**REPÚBLICA DE PANAMÁ
MINISTERIO DE AMBIENTE**

RESOLUCIÓN No. DEIA-JA- 080 - 2023
De 8 de Noviembre de 2023

Por la cual se resuelve la solicitud de evaluación del Estudio de Impacto Ambiental (EsIA), categoría II, correspondiente al proyecto “**NUEVO SISTEMA DE ABASTECIMIENTO DE AGUA POTABLE PARA LAS COMUNIDADES DE PALMAS BELLAS, NUEVO CHAGRES, SALUD Y PIÑA-COSTA ABAJO COLÓN**”, promovido por el **INSTITUTO DE ACUEDUCTOS Y ALCANTARILLADOS NACIONALES (IDAAN)**.

Ilustración 1. Plano de emplazamiento de EBAC y PTAP.

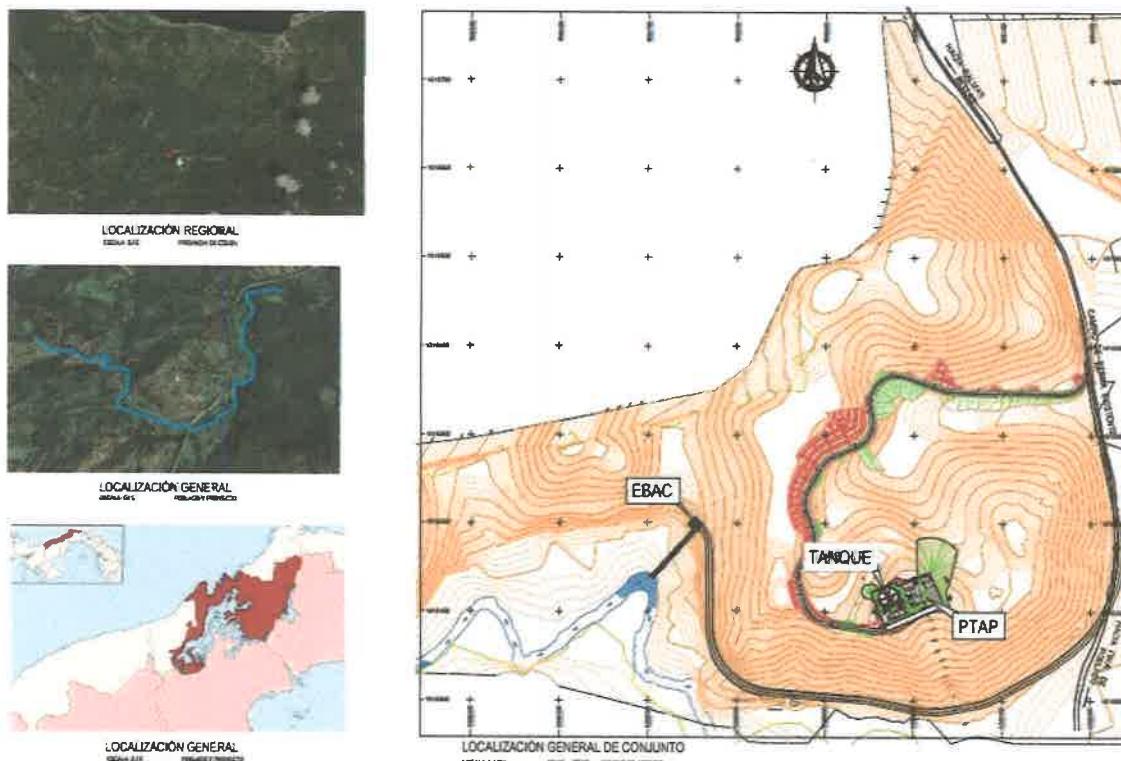
- **Opción B:** Nueva Propuesta para ubicación de Galería de Infiltración.

El Promotor ha propuesto una nueva localización para la toma de agua cruda; un emplazamiento situado en el meandro exterior del río Lagarto más cercano a la Planta de Tratamiento de Agua Potable según se muestra en la imagen siguiente. Debido a esta nueva ubicación, se dará un aumento en cuanto al área de afectación de acceso a esta toma. En el Anexo N°1 y N°2, se presenta la actualización de la línea base Forestal y arqueológica de esta área.
